Datum
25 oktober 2024

Verslag van inspraak en participatie watergebiedsplan polder Baambrugge Oostzijds

Het waterschap Amstel, Gooi en Vecht heeft het Ontwerp Watergebiedsplan polder Baambrugge Oostzijds ter inzage gelegd, in de periode van 11 juli tot en met 22 augustus 2024. Er zijn vanuit 8 organisaties/ agrariërs zienswijzen ingediend. Voor een deel leiden deze tot aanpassingen in het watergebiedsplan. Daarnaast voert het waterschap een aantal ‘ambtshalve wijzigingen’ door in het plan, als gevolg van voortschrijdend inzicht.

Verticale Doorsnede BRO GeoTOP v1.6

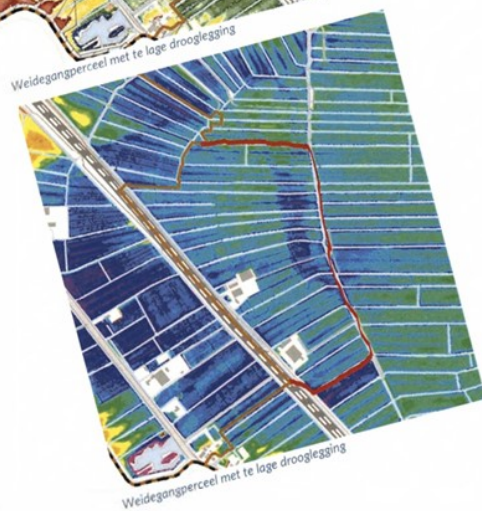
- Er wordt aangegeven (pag. 15 watergebiedsplan) dat de bodem uit veen op klei bestaat. Dit klopt niet, de bodem bestaat uit klei op veengrond. In figuur 3.3 is de bodemkaart van Stiboka te zien, deze komt niet overeen met de werkelijke situatie. In de huidige situatie is veel meer klei ten opzichte van veen. Zie onderstaande afbeelding uit het ondergrondmodel van BRO-loket, waarin duidelijk de groene kleilaag bovenop de bruine veenlaag te zien is.

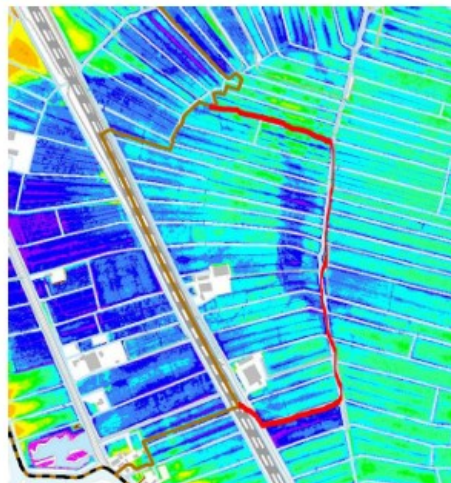
- Op pagina 17 is figuur 3.4, de hoogtekarte te zien. Het is van belang om in de polder de drooglegging te behalen. Nu gebeurt dit niet overal. In de 2 figuren hieronder zijn weidegangpercelen te zien met een te lage drooglegging. Deze zouden meegenomen moeten worden in peilvak 11.

Weidegangperceel met te lage drooglegging
